1. 変更内容、理由及び断層連続性評価への影響

第833回審査会合

敦賀発電所2号炉 敷地の地形、地質・地質構造について

図4 最新活動面と走向・傾斜、条線の関係図

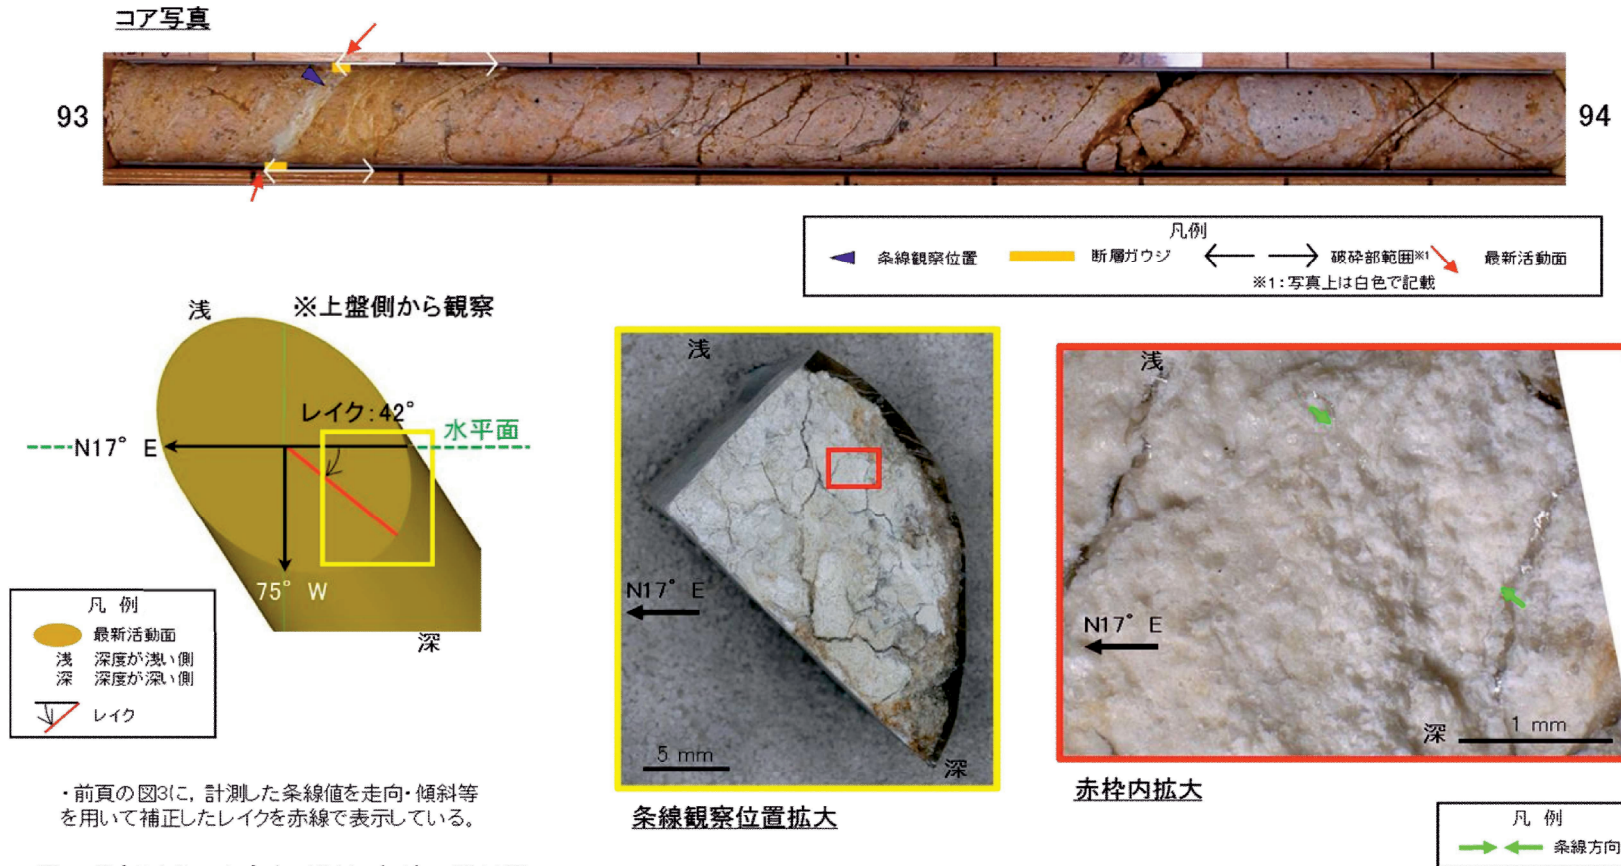
H27-B-4 深度93.13~93.22m 最新活動面の走向・傾斜 (No.133) の変更に伴い、条線方向 (No.134) を変更

- H27-B-4孔 深度93.13mの断層面の走向・傾斜はN17°E75°Wであり、42Rの条線が認められる。

- 条線観察位置が最新活動面であることを残試料を用いて確認した。

断層ガウジ・断層角礫の幅算出資料 (H24-D1-5 深度47.47~47.89m)

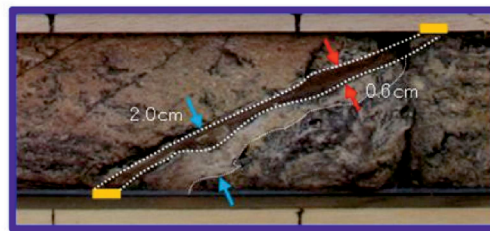
H24-D1-5 深度47.47~47.89m 断層ガウジの幅 (No.135) を変更

- 従前提示していたデータでは、性状一覧表に断層ガウジの幅を2.0cmと記載していたが、以下のことから、0.6cmが正しい値であるため、2.0cmから0.6cmに変更した。
- コアの再観察の結果、深度47.47~47.48mに分布する断層ガウジの幅は0.6cmであった。
- コア観察カードには灰褐色粘土の厚さ3~6mmの記載があり、従前提示していたデータである2.0cmは、断層ガウジと平行に下端側に分布する灰白色の粘土質礫状の部分も断層ガウジであると誤認して測定したものと推定される。

・実測した断層ガウジの幅は0.6cmである。

第7.4.4.404図 (4) K断層 破碎部性状 D-1トレンチLカットピット (変位センス, 薄片観察による断層区分(1/2))

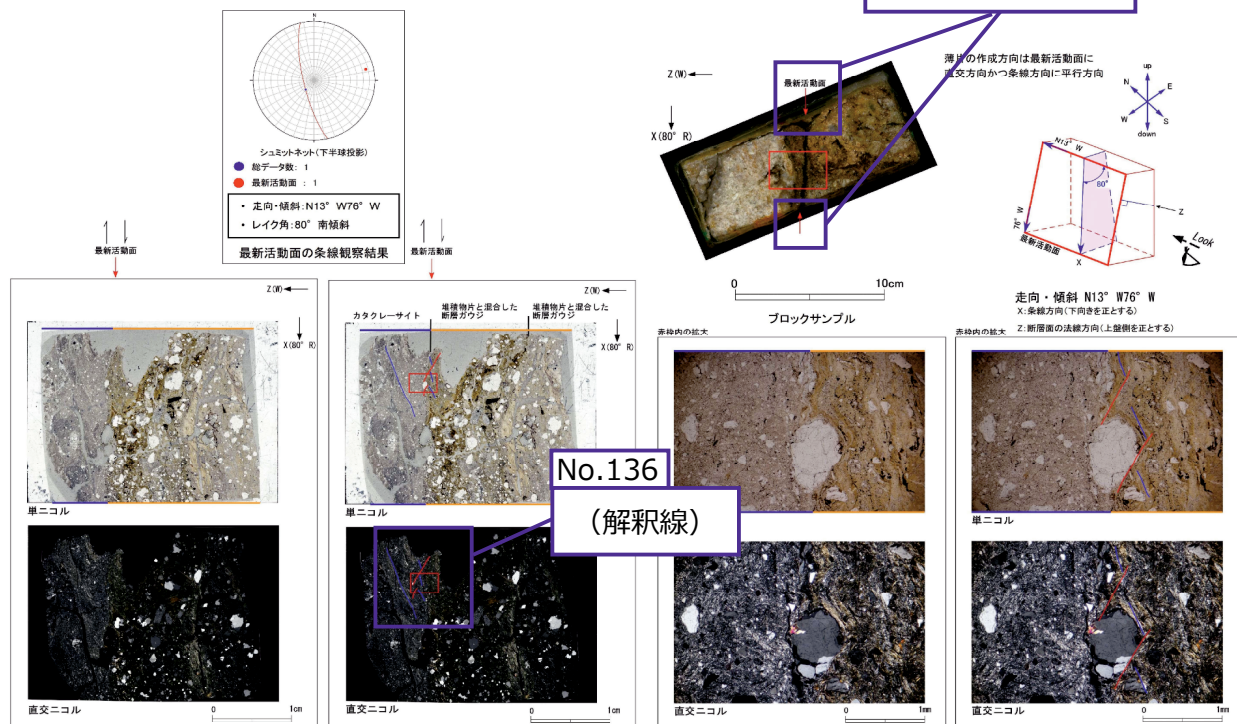
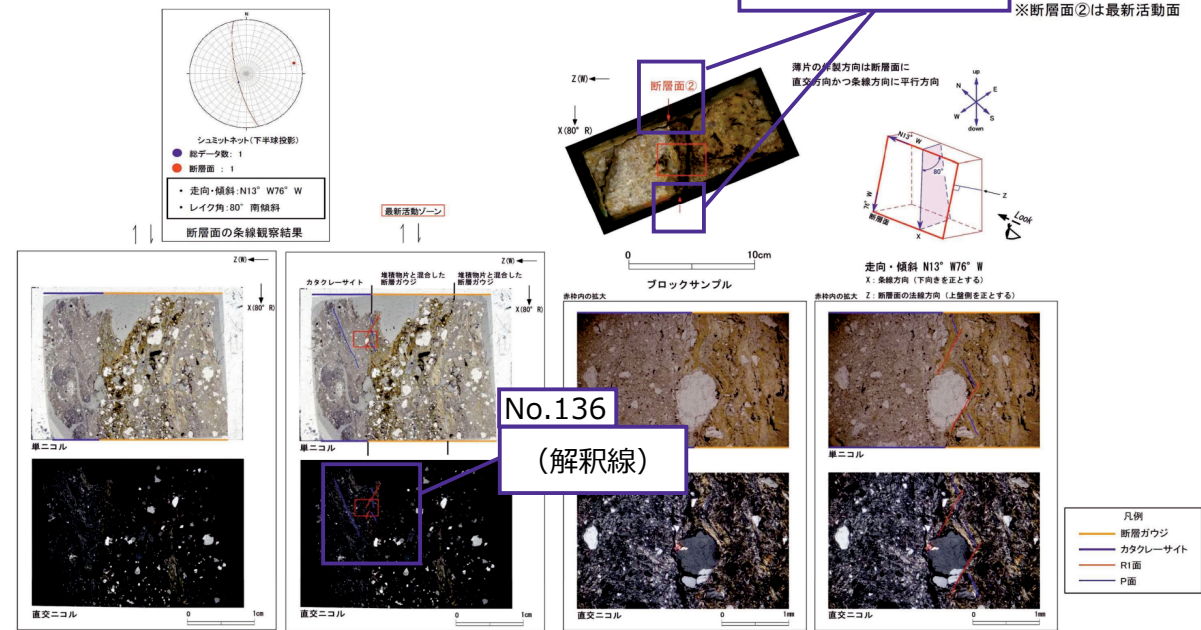
Lカットピット 複合面構造の解釈線 (No.136) 及び最新活動面の矢印の位置 (No.137) を修正

K断層の連続性評価について
K断層の性状(Lカットピット)

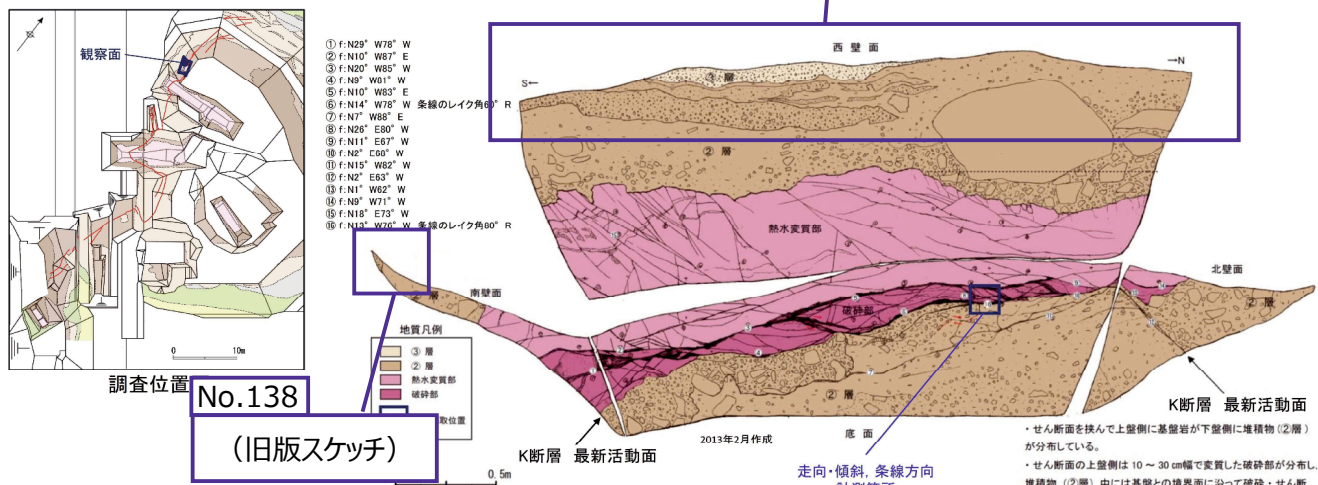
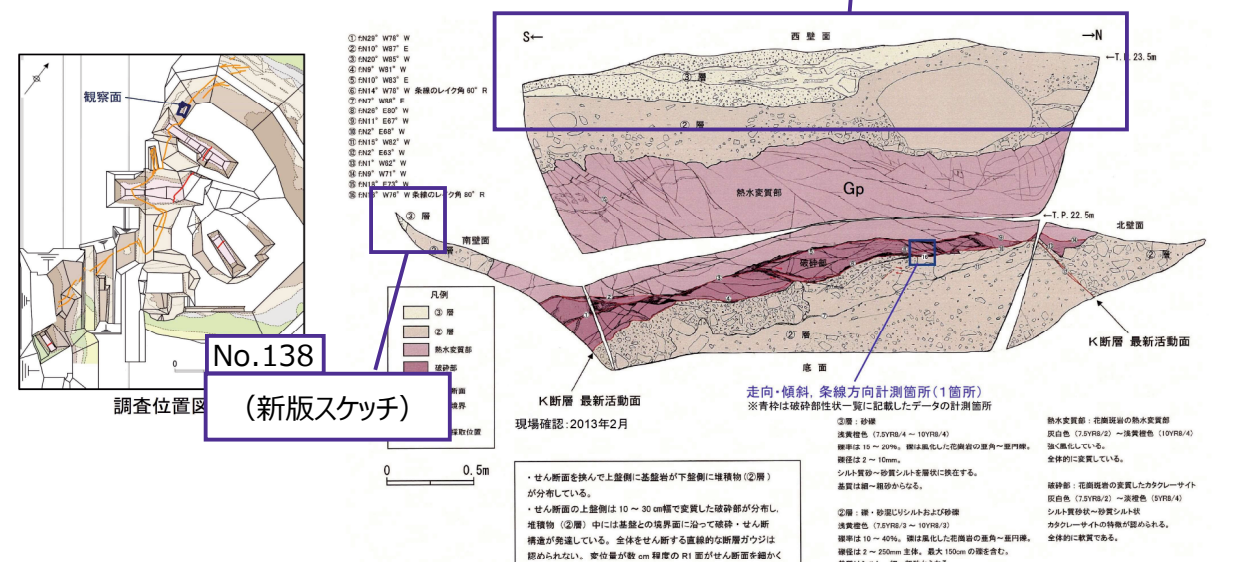
Lカットピット スケッチ (No.138) を最新版に修正

No.138 (新版スケッチ)
